Fontenay-aux-Roses, le 4 mai 2011

Avis IRSN N° 2011-192
Objet : CEA/Cadarache
Laboratoire de Purification Chimique (LPC - INB n°54)
Atelier de traitement de déchets - Démantèlement de l'unité de cryotraitement
Réf. : Lettre-saisine ASN/DRD/N° 0277/2009 du 9 juin 2009

Perspective de l'unité de cryotraitement

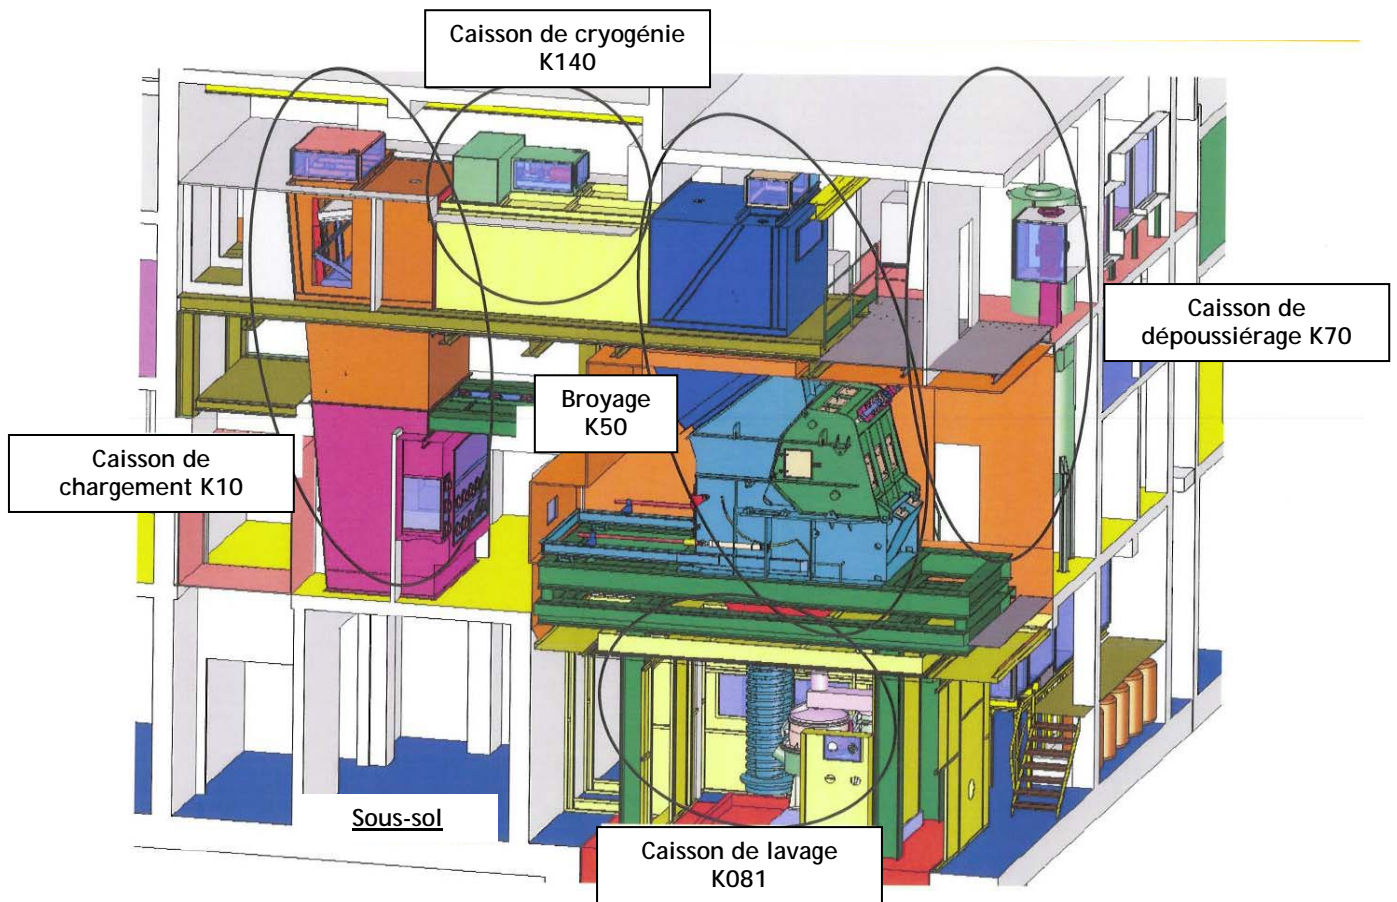
L'exploitant prévoit une durée totale du chantier d'environ 50 mois avec un travail en horaire normal ou décalé. Certaines opérations pourront être conduites simultanément du fait notamment de l'implantation des caissons des équipements de procédé sur trois niveaux, comme illustré sur la figure en annexe 1 (par exemple, le démantèlement du caisson de lavage au sous-sol et du broyeur au rez-de-chaussée).
